改善箇所説明図

左右アクスルシャフト、および
取り付けボルト(片側 6 本ずつ)

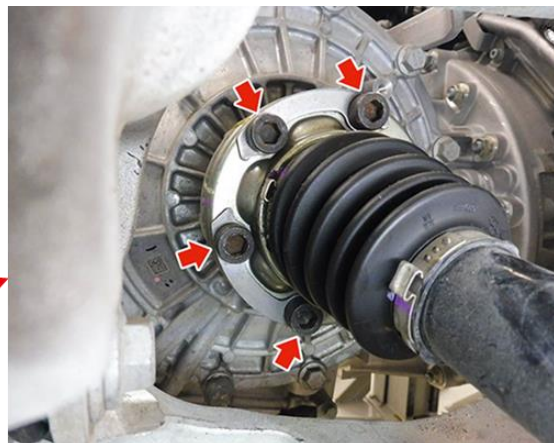
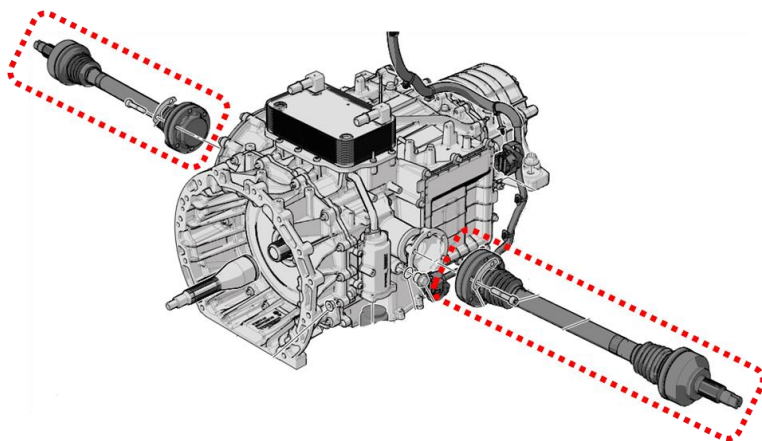
リアアクスルシャフトにおいて、接続部に使用するシールガスケットの設計が不適切なため、駆動トルクが激しく変動するような状況の際、接続部内部のシールガスケットが回転方向にわずかにずれ動くことがある。そのため、接続部のボルトに負荷がかかり、最悪の場合、そのボルトが折損して脱落するおそれがある。

全車両、シールガスケットを対策品に変更したリアアクスルシャフトに交換する。また、取付ボルトを新品に交換する。
